**INFORME Y PROPUESTA DE LA MODIFICACIÓN DEL  
CONTRATO 161/2020 “SERVICIOS DE MANTENIMIENTO  
DEL EQUIPAMIENTO ELECTROMECAÁNICO Y MEJORA DE LA  
RESILIENCIA DE LAS ESTACIONES DEPURADORAS DE  
AGUAS RESIDUALES DE CANAL DE ISABEL II, S.A. Lote I”**

**MODIFICACIÓN Nº 3.**

- Suministro y transporte de material filtrante de granulometría 4-8 mm para el biofiltro nº1.4 de primera etapa en la EDAR Galapagar-Torrelodones.
- b. Aprobar dicha modificación por parte de la Directora de Operaciones, órgano competente para acordar la modificación de conformidad con la delegación del Consejo de Administración, al no suponer dicha modificación aumento del precio del contrato.

*Figura 3. BIOFOR no aerado en filtración*

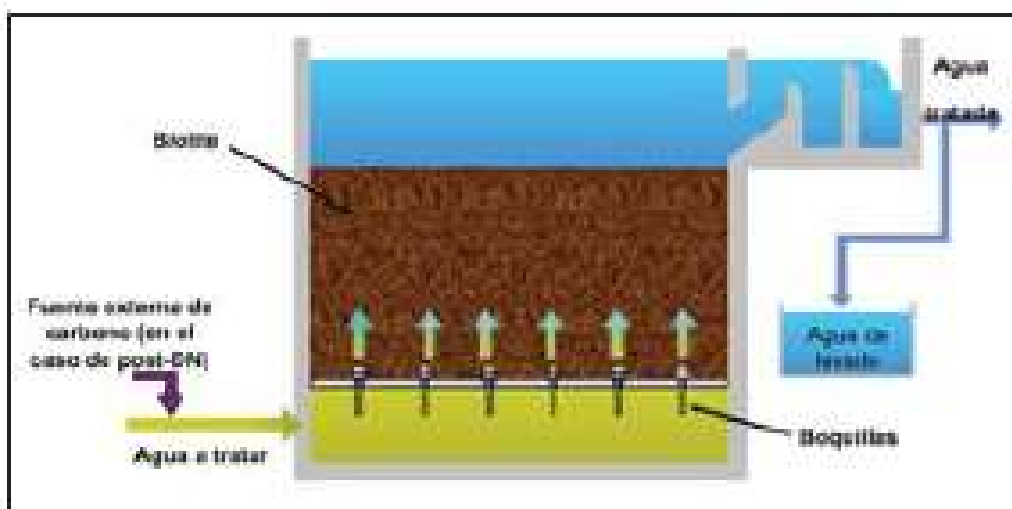
En este caso, el colapso de uno de los 6 biofores de primera etapa correspondiente a las cámaras de desnitrificación en la EDAR de Galapagar-Torrelodones requiere su reparación urgente, pues supone una grave anomalía en el proceso de tratamiento del agua residual. Entre las actuaciones necesarias para su recuperación, una de ellas es el suministro de material filtrante de soporte de lecho fijo con granulometría 4-8 mm para el biofiltro nº1.4 de primera etapa.

En la modificación que ahora se propone, ante el colapso y avería de una instalación con grave afección al proceso de la EDAR y la garantía de cumplimiento de la autorización de vertido, se requiere la reposición del material del mismo por uno nuevo. Este material presenta unas características específicas y aunque el cuadro de precios SDMA incluido en el Anexo VI del Pliego de Prescripciones Técnicas, contempla una unidad semejante de Suministro de m3 de relleno plástico para soporte de lecho fijo, en esa versión no existe ninguna unidad de precio para el material correspondiente las características requeridas.

Este material presenta unas características específicas. El cuadro de precios SDMA incluido en el Anexo VI del Pliego de Prescripciones Técnicas, contempla la unidad: *DEMAC0046. Suministro de m<sup>3</sup> de relleno plástico para soporte de lecho fijo de las cámaras de nitrificación. Marca Xylem, tipo Carrier, Modelo BWT15. Superficie específica: 828 m<sup>2</sup>/m<sup>3</sup>. Material: polietileno de alta densidad.* Pero no existe ninguna unidad de precio para el material correspondiente a las cámaras de desnitrificación y de las características requeridas. El nuevo material denominado FILTRALITE® HR 4-8 se compone de arcilla expandida de origen ígneo, con las siguientes especificaciones: Rango de partículas = 4-8 mm; Specific Surface Area SSA (m<sup>2</sup>/g) = 4.79; Densidad aparente =: 880 m<sup>2</sup>/m<sup>3</sup> y Densidad aparente de la partícula=: 1.450 m<sup>2</sup>/m<sup>3</sup>.

1. Suministro Filtralite Clean HR 4-8 material de relleno para soporte de lecho fijo de las cámaras de desnitrificación.
2. Transporte con las condiciones de transporte como INCOTERMS DDP y recepción y embalado en big bags de 1,0 o 1,5 m<sup>3</sup>.
